Verslag huishoudelijke elektrische installatie op laagspanning en zeer lage spanning

Referentie: **006-20260310-03**	Datum controle: **10/03/2026**
Keurder: **006**

Eigenaar:	**Onbekend**	EAN-code:	**Onbekend**
Adres installatie:	**Hoogeind 60, 2400 - Mol**	Nummer teller(s):	**6308598**
		Distributienetbeheerder installatie:	**Fluvius**

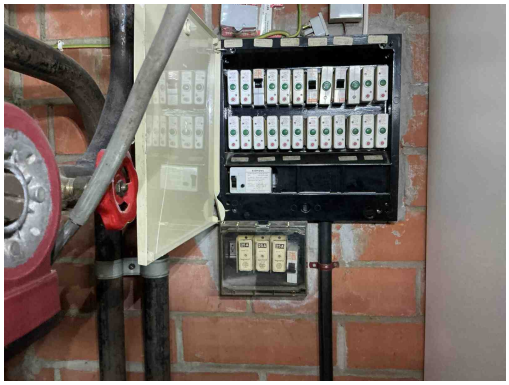
B29 - Het elektrisch verdeelbord in een huishoudelijke ruimte is niet voorzien van een deur (Boek1: 5.3.5.1).
Opmerking: Deur bord2 is beschadigd.

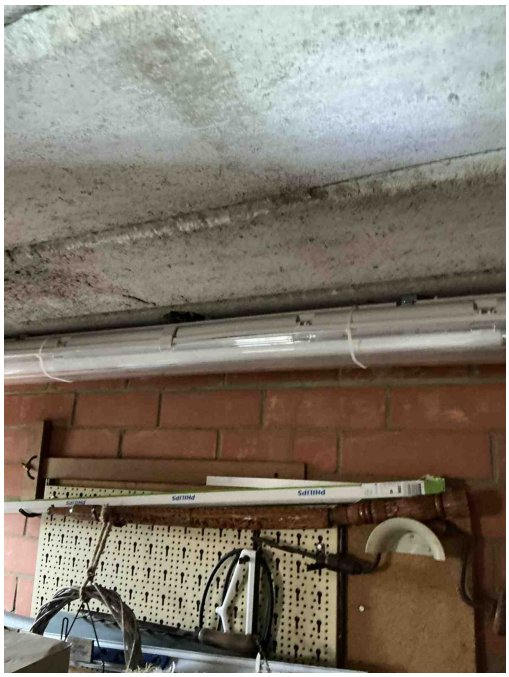
D08 - De nodige markeringen op de beveiligingstoestellen ontbreken of zijn onleesbaar (Boek 1: 5.3.5.5).
Opmerking: Meerdere kringen zonder kortsluitvermogen.

D24 - De differentieelstroombeschermingsinrichtingen die worden geplaatst in huishoudelijke installaties dienen tenminste van het type A te zijn (Boek 1: 5.3.5.3).

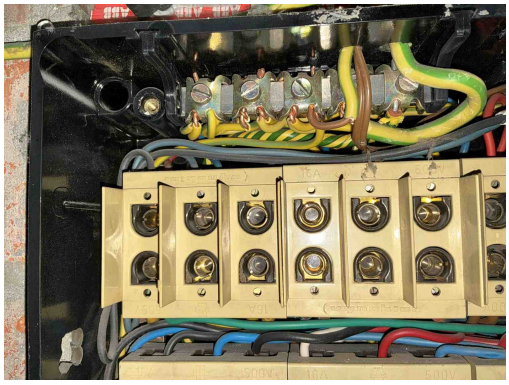
B14 - Abnormale opwarming van de beveiligingen, schakelapparatuur, aansluitklemmen (Boek 1: 4.4.1.1).
Opmerking: Bord2

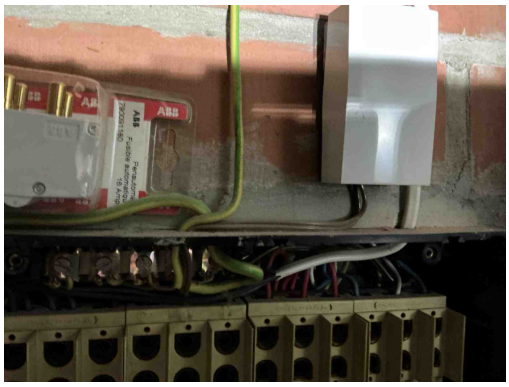
A09 - De isolatie van de aardgeleider en/of beschermingsgeleider is niet gekenmerkt door de geel / groene kleurencombinatie (Boek 1: 5.4.3.3).
Opmerking: Gele draad met geel/groene plakband

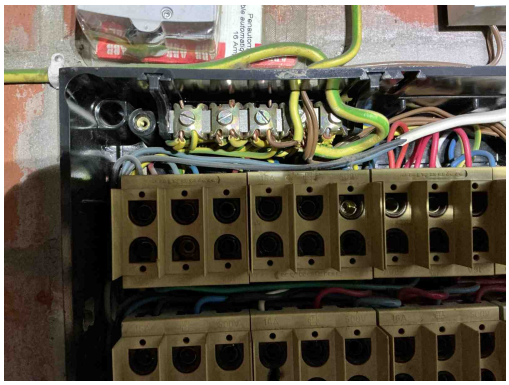
C27 - Het gebruik van geleiders van het type VTLmB (côte-à-côte) is niet toegestaan (Boek 1: 1.4.2.1).
Opmerking: Bord1 en bel

C38 - Het gebruikte kabeltype (snoerkabel) voldoet niet aan de specificaties die van toepassing zijn op voedingsleidingen voor vaste installatie (Boek 1: 1.4.2.1, 5.2.6.2).
Opmerking: Bel

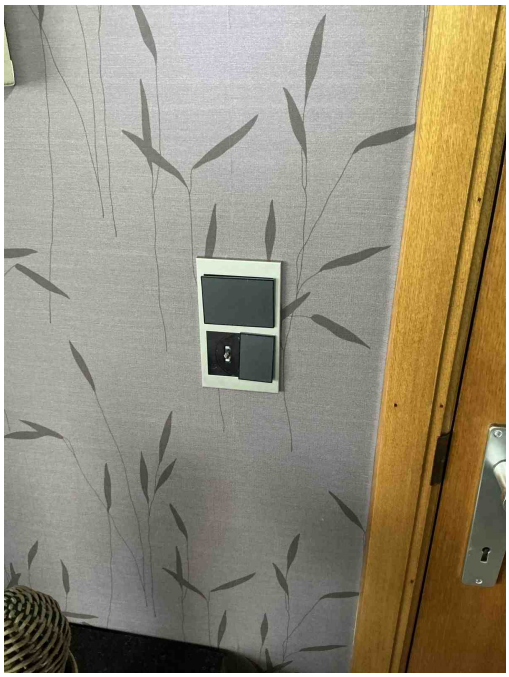
A01 - Een aardverbinding overeenkomstig de voorschriften ontbreekt (Boek 1: 5.4.2.1).
Opmerking: Geen onderbreker aanwezig, Aardgeleider niet eenvoudig los te maken in bord2

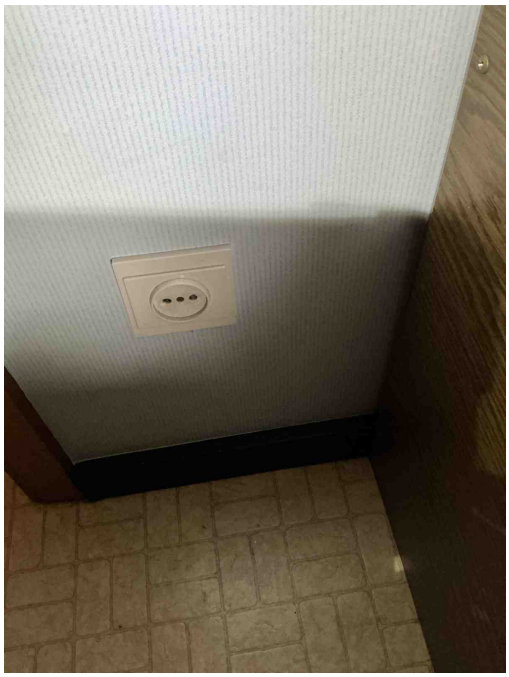
T09 - Bepaalde contactdozen en/of schakelaars zijn beschadigd (Boek 1: 1.4.1.3).
Opmerking: Woonkamer , garage

T11 - De contactdozen waarvan de toegekende stroomsterkte maximaal 16A en de toegekende spanning maximaal 250V bedraagt en niet bedoeld zijn voor de voeding van een of meerdere verbruikstoestellen voor een specifiek doel en niet geplaatst zijn in of op schakel- en verdeelborden, beschikken niet of IPXX-D (incl. gemeenschappelijke delen residentieel geheel) (Boek 1: 4.2.2.3/5.3.5.2).
Opmerking: Cv-ruimte, garage , slaapkamer 2,...

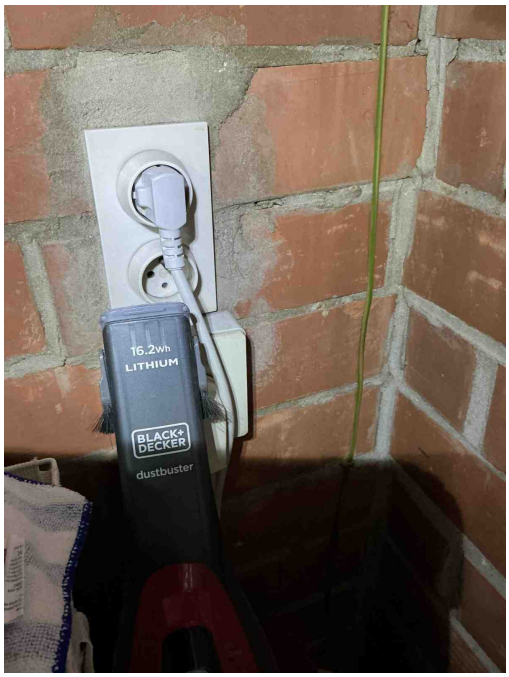
T11 - De contactdozen waarvan de toegekende stroomsterkte maximaal 16A en de toegekende spanning maximaal 250V bedraagt en niet bedoeld zijn voor de voeding van een of meerdere verbruikstoestellen voor een specifiek doel en niet geplaatst zijn in of op schakel- en verdeelborden, beschikken niet of IPXX-D (incl. gemeenschappelijke delen residentieel geheel) (Boek 1: 4.2.2.3/5.3.5.2).

Opmerking: Cv-ruimte, garage , slaapkamer 2,...

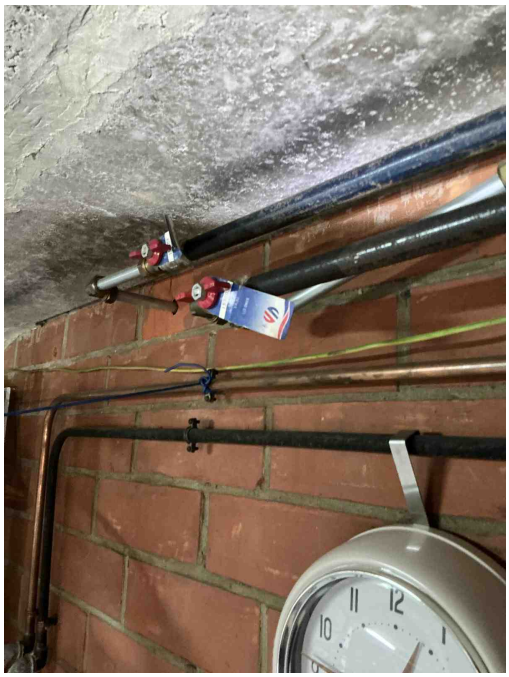
T11 - De contactdozen waarvan de toegekende stroomsterkte maximaal 16A en de toegekende spanning maximaal 250V bedraagt en niet bedoeld zijn voor de voeding van een of meerdere verbruikstoestellen voor een specifiek doel en niet geplaatst zijn in of op schakel- en verdeelborden, beschikken niet of IPXX-D (incl. gemeenschappelijke delen residentieel geheel) (Boek 1: 4.2.2.3/5.3.5.2).

Opmerking: Cv-ruimte, garage , slaapkamer 2,...

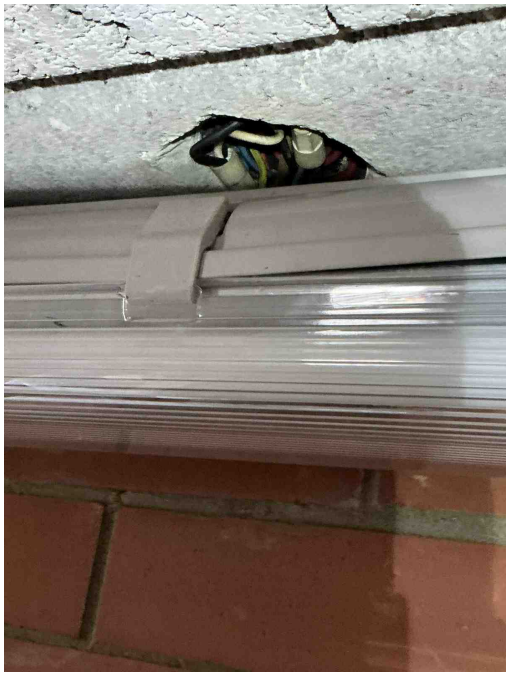
C13 - Onvoldoende bevestiging van de leiding(en) (Boek 1: 5.2.9.5).
Opmerking: Cv-ruimte

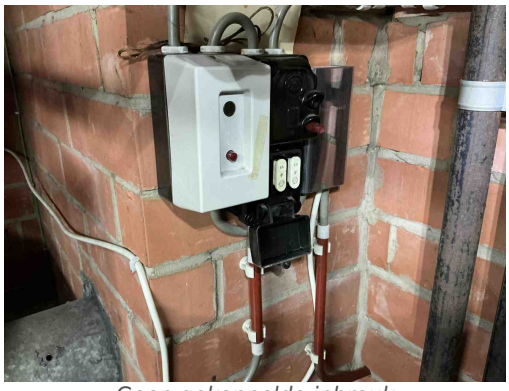
C08 - Stroombanen uitgevoerd door middel van parallel verbonden leidingen mogen geen aftakkingen bevatten (Boek 1: 4.4.3.4).
Opmerking: Garage
